Patente de Invención	X			Patente de Modelo de Utilidad	
Vía Nacional					
Vía PCT (Fase Nacional)	X	Capítulo I		Capítulo II	X
No. Solicitud Internacional	PCT/US2008/068298				
Fecha de Presentación Internacional	26/06/2008

Como resultado del Examen de Fondo realizado, con fundamento en el Artículo 45 de la Decisión 486 de la Comisión de la Comunidad Andina, se comunica:

Título de la solicitud: “Cepillo de dientes interactivo”.

Figuras 1 y 2 de D1 US 2007/192976

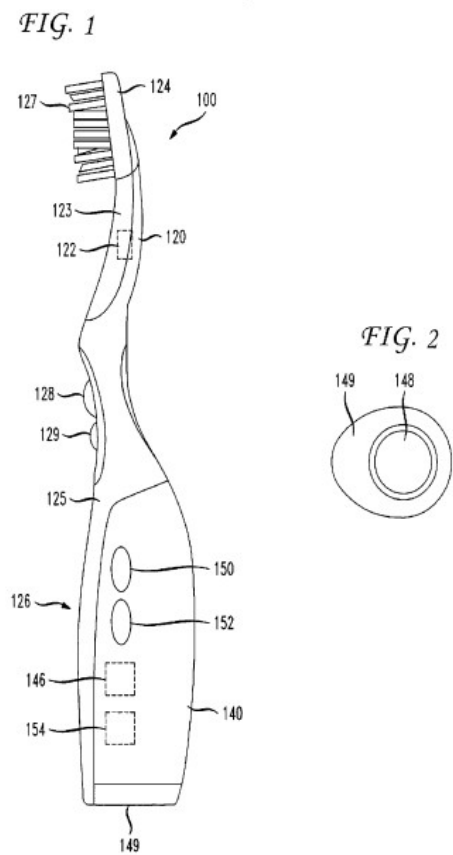
Características técnicas esenciales	D1 US 2007/192976
<i>Un cepillo de dientes que comprende:</i>	<i>Un cepillo de dientes (100) que comprende: (Párr. 22. Fig. 1 y 2)</i>
<i>un cuerpo con un altavoz, la parte inferior del cuerpo está configurada para descansar contra una</i>	<i>un cuerpo(140) con un altavoz(148), la parte inferior (149) del cuerpo está configurada para descansar</i>

<i>superficie cuando el cepillo de dientes está orientado en una posición vertical; y</i>	<i>contra una superficie cuando el cepillo de dientes está orientado en una posición vertical; y (Párr. 22 y 24. Fig. 1 y 2)</i>
<i>el altavoz está configurado para que emita una señal de audio a través del cuerpo del cepillo de dientes y está configurado para estar en ángulo con respecto al cuerpo para impedir que el agua entre en contacto con el altavoz cuando el cepillo de dientes está en la posición vertical.</i>	<i>el altavoz (148) está configurado para que emita una señal de audio a través del cuerpo del cepillo de dientes y está configurado para estar en ángulo con respecto al cuerpo para impedir que el agua entre en contacto con el altavoz cuando el cepillo de dientes está en la posición vertical. (Párr. 22 y 24. Fig. 1 y 2)</i>

En consecuencia, la reivindicación 1 carece de novedad, según lo divulgado en el documento D1, por lo tanto no cumple con el requisito de novedad (Art. 16 D 486).
